Sitzungsvorlage

Datum: 08.05.2006

4. Änderung des Bebauungsplanes 58 - Ardennenstraße - hier: Ergebnis der öffentlichen Auslegung und Satzungsbeschluss

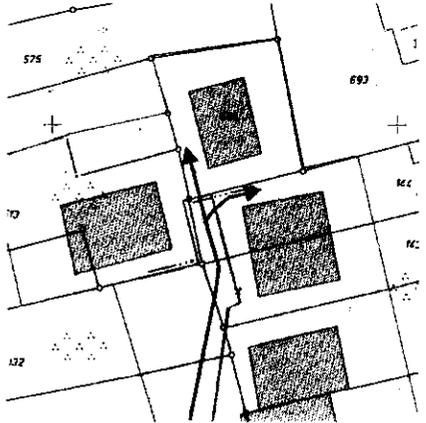
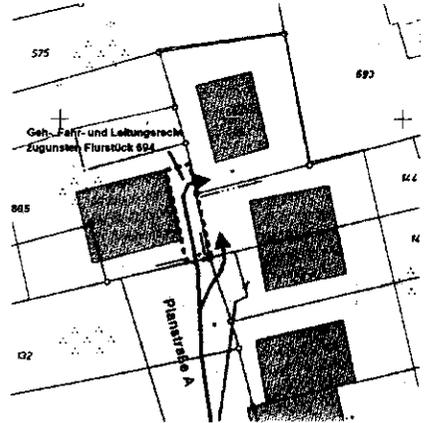
1.1	<p>Für das Grundstück "Heibachstraße 29" setzt der zurzeit rechtskräftige Bebauungsplan eine Bautiefe von 25,0 m fest.</p>  <p>Auszug aus der rechtsverbindlichen 1. Änderung des Bebauungsplans 58</p> <p>Die Verringerung der Bautiefe im Entwurf der 4. Änderung auf 15,0 m stelle einen massiven Einschnitt dar.</p> <p>Durch den (rautenförmigen) Zuschnitt der überbaubaren Fläche würde bei ihrer Bebauung ein Baukörper entstehen, bei dem die an den Außenseiten gelegenen Räume keine rechtwinklig zueinander</p>	<p>Der zurzeit rechtsverbindliche Bebauungsplan setzt für einen 15,0 m breiten Grundstücksbereich entlang der "Heibachstraße" eine mindestens III und maximal IV-geschossige Bebauung fest. Ein daran anschließender 10,0 m breiter Bereich ist eingeschossig bebaubar. Das hier festgesetzte "Allgemeine Wohngebiet" sieht eine Grundflächenzahl von 0,4 vor (= maximal 40 Prozent des Grundstücks dürfen durch bauliche Anlagen überdeckt werden). Die rückwärtigen Grundstücksbereiche sind nicht erschlossen.</p>  <p>Auszug aus dem Entwurf der 4. Änderung des Bebauungsplans 58</p>	<p>Die Anregung wird teilweise berücksichtigt.</p>

1.2	<p>Die vordere Baugrenze sollte in der in der <u>Anlage 5</u> dargestellten Form an der linken Seite des Grundstücks nach vorn verschoben werden, da an dieser Stelle der Rest einer Stützwand steht, deren Entfernung zu Schäden am vorhandenen Nachbarhaus führen könnte. Sie ist mit diesem fest verbunden und dient als Brandgiebel. Die Eheleute Doll können sich der Gefahr nicht aussetzen, diese Wand zu entfernen.</p>	<p>Der vor wenigen Jahren abgeschlossene Ausbau der "Heibachstraße" orientierte sich an dem Verlauf der Straßenbegrenzungslinie bzw. vorderen Baugrenze. Diese Grenze soll beibehalten werden, da die im ersten Entwurf (Bürgerbeteiligung) geplante Rücknahme dieser Grenze zugunsten einer geringen Aufweitung des Straßenraums aus folgenden Gründen nicht sinnvoll erscheint:</p> <ul style="list-style-type: none"> ▪ Die vorhandene Einengung, die u. a. der Geschwindigkeitsreduzierung dient, kann bei einer möglichen Umgestaltung entfallen ▪ Eine Aufweitung/Umgestaltung des vor kurzem fertiggestellten Straßenumbaus ist mit einem unverhältnismäßig hohem Kostenaufwand verbunden <p>Eine Entfernung der straßenseitig vorhandenen Stützwand wird durch die Umsetzung des Bebauungsplans nicht notwendig.</p>	<p>Die Anregung wird berücksichtigt.</p>

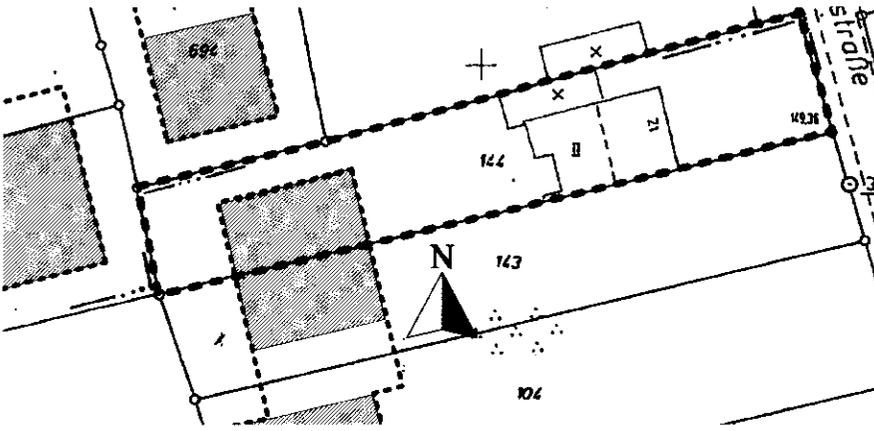
2.1	<p>2 Maria-Luise Fink, Schreiben vom 23.12.2005</p> <p>Frau Fink gibt zu bedenken, dass der vom Wendehammer der „Planstraße A“ nördlich abgehende Stichweg vorrangig der Erschließung eines Flurstücks dient, dass hinter ihrem Grundstück liegt. Dieser Stichweg führe fast ausschließlich über ihr Grundstück.</p> <p>Sie ist nicht bereit, einen 4 m breiten Streifen für den geplanten Stichweg abzugeben und regt an, den Stichweg an die andere Seite des Wendehammers zu verlegen.</p>	<p>Zur Reduzierung der Erschließungsflächen und -kosten im Plangebiet wird auf den Stichweg am Ende der „Planstraße A“ verzichtet. Die Erschließung des Grundstücks, Gemarkung Eschweiler, Flur 39, Flurstück 694 wird durch die Festsetzung einer mit „Geh-, Fahr- und Leitungsrecht zu belastenden Fläche“ zugunsten des Flurstücks 694 auf dem an die „Planstraße A“ angrenzenden Flurstück (Gemarkung Eschweiler, Flur 39, Flurstück 805) gesichert.</p> <div style="display: flex; justify-content: space-around;">   </div> <p>Abb. 1: Bisherige Planung Abb. 2: Änderung nach Offenlage</p> <p>Diese Änderung erfolgt nach Abschluss der öffentlichen Auslegung. Da jedoch die Grundzüge der Planung durch diese Änderung nicht berührt werden, ist eine erneute öffentliche Auslegung nicht notwendig. Stattdes-</p>	Die Anregung wird berücksichtigt.

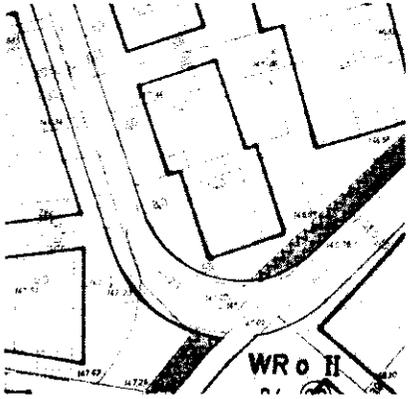
3.6	<p>In der zurzeit noch rechtsverbindlichen 1. Änderung sei eine abgerundete Straßenfläche vorgesehen, die auch eine zutreffende Befahrung ermögliche. In der nunmehr geplanten Form mit einer relativ rechtwinkligen Abzweigung hat Herr Wolny erhebliche Zweifel, ob eine verkehrstechnisch zutreffende Befahrung überhaupt möglich sei.</p>	<p>Straßenbreiten, Kurvenradien und Wendemöglichkeiten wurden durch die zuständige Fachabteilung untersucht und festgelegt. Durch die in der 4. Änderung festgesetzte Straßenverkehrsfläche kann die ausreichende Erschließung des Plangebietes sichergestellt werden.</p>	<p>Die Anregung wird zur Kenntnis genommen.</p>

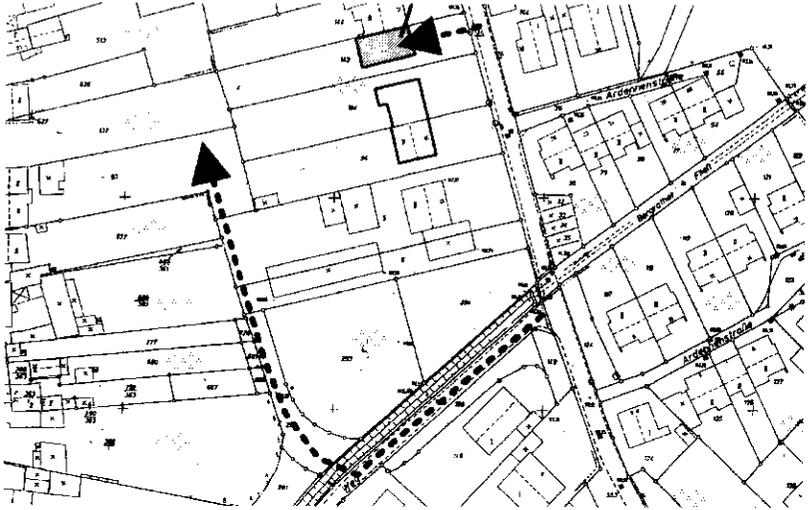
1.3	<p>Die Untere Wasserbehörde stellt fest, dass für die Überbrückung des Bergrather Fließes mit der neuen Erschließungsstraße ist eine Genehmigung nach § 99 LWG erforderlich ist. Es solle jedoch grundsätzlich geprüft werden, ob die Erschließung entgegen den in den 70-er Jahren angedachten Weg nun über die Ardennenstraße und die Parzelle 143 erfolgen könne.</p>	<p>Das nördlich an das Flurstück 143 angrenzende Grundstück ist mit einer grenzständigen Haushälfte (Ardennenstr. 21) bebaut. Wie in der unten beigefügten Skizze dargestellt, ist gem. Bauschild beabsichtigt, auf dem Flurstück 143 an das Haus Nr. 21 anzubauen.</p>	<p>Die Stellungnahme wird nicht berücksichtigt.</p>

Betroffener Bereich:
Heibachstraße 29

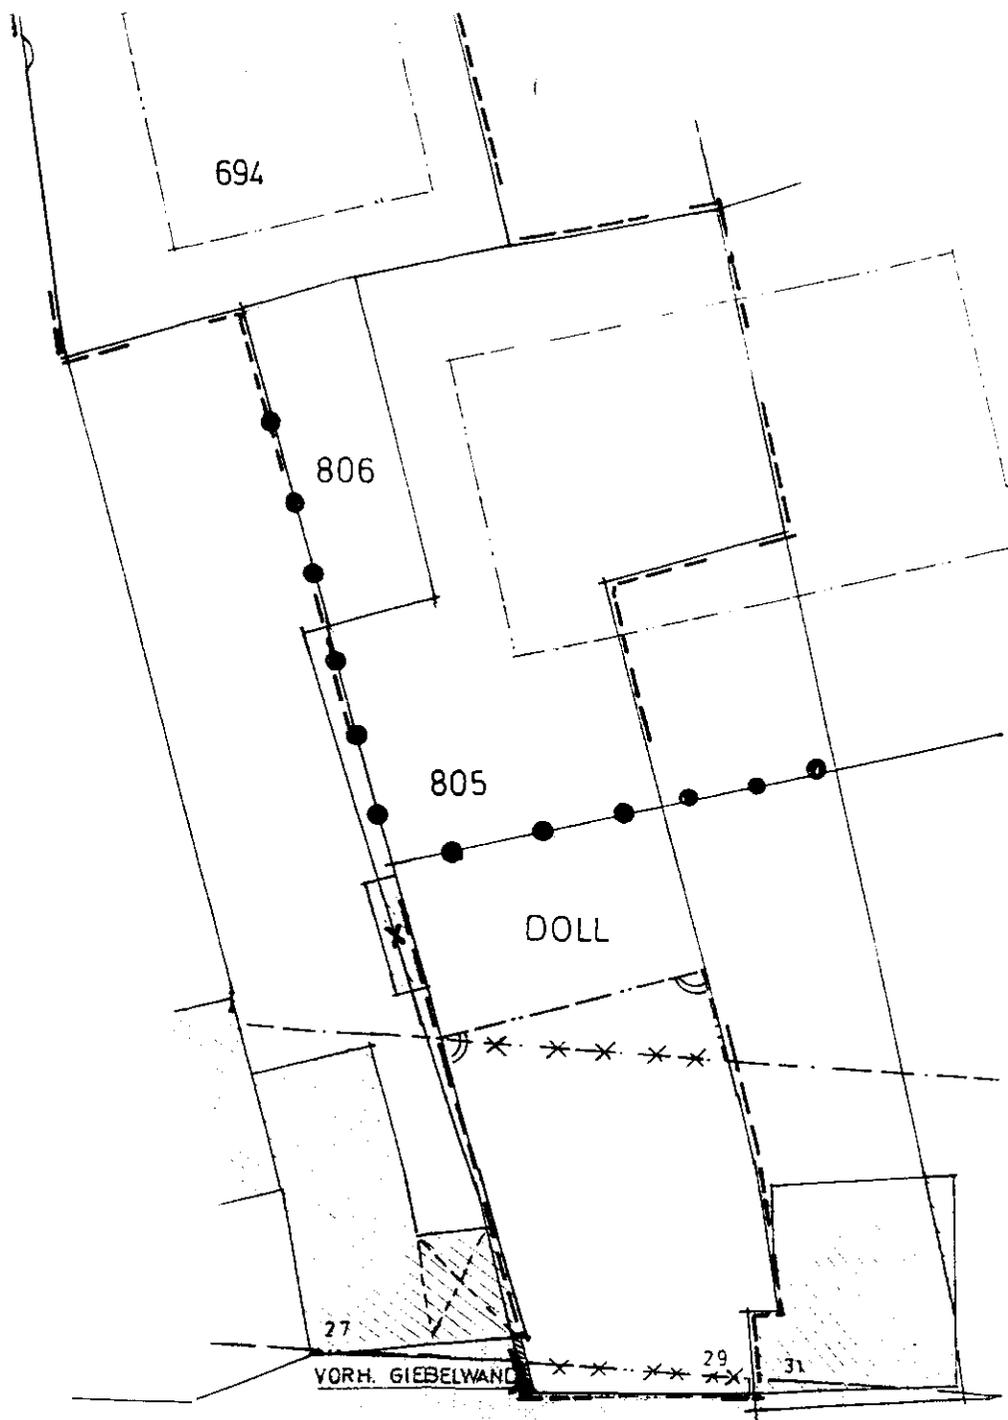
wie dem beiliegenden Lageplan zu entnehmen ist, ist unser Grundstück Heibachstraße 29 von der geplanten Änderung des Bebauungsplanes 58 **massiv** betroffen. Wir regen an, die Bebauungsgrenzen im Bereich unseres Grundstückes in der aus dem Lageplan ersichtlichen Form zu verändern.

1. Die derzeit gültige Fassung des B.-planes erlaubt im Erdgeschoß eine Bautiefe bis zu 25.00 m, nach der 4. Änderung sollen **lediglich** 15,00 m zulässig sein. Dies ist ein **massiver** Einschnitt.

2. Bei Ausnutzen der geplanten Baugrenzen entstünde ein Baukörper, bei dem die an den Außenseiten gelegenen Räume keine rechtwinklig zueinander stehenden Wände zuließen. Dies wäre nur der Fall, wenn man weiter hinter den zul. Grenzen zurückbliebe, was aber zu einer weiteren Einschränkung der Bebaubarkeit und somit einer weiteren **Benachteiligung** führen würde.

3. Die in unmittelbarer Nachbarschaft liegenden Grundstücke Heibachstraße 33, 35 und 37 sind bereits bis hinter die geplante Baulinie bebaut. So wäre die von uns vorgeschlagene Abänderung der Planung im rückwärtigen Bereich nur eine Art **Gleichbehandlung** mit diesen.
